**OGGETTO: D. Lgs. 152/06, art. 29 decies c. 11 bis e 11 ter. DGR 806 del 05/12/2016.  
Ditta Arkema S.r.l. – Stabilimento di Gissi (CH) - Provvedimenti nn. AIA n.  
DPC025/358 del 04/10/2019 e AIA n. DPC025/426 del 28/11/2019.  
Trasmissione rapporto d'ispezione conclusivo.**

## **RAPPORTO CONCLUSIVO DELLE ATTIVITA' DI ISPEZIONE AMBIENTALE ORDINARIA**

**Ditta Arkema S.r.l.– Stabilimento di Gissi (CH)**  
Produzione di resine sintetiche

Foto 9. Zona D

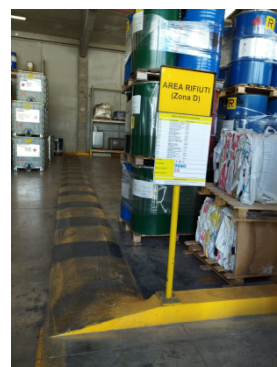
I rifiuti, pur essendo etichettati e dotati di cartellonistica, non riportano la pericolosità del rifiuto, come, ad esempio, è stato verificato per il codice EER 150110\* *Imballaggi contenenti residui di sostanze pericolose o contaminati da tali sostanze* riportato in Foto 2 e per il codice EER 070101\* *Soluzioni acquose di lavaggio e acque madri*.

Le foto 6,7,8,9 si riferiscono rispettivamente alla zona B, zona C, zona C e zona D, poste al chiuso.

Pertanto si chiede alla ditta di provvedere a una ricognizione delle etichettature e della cartellonistica in modo da aggiornare adeguatamente.
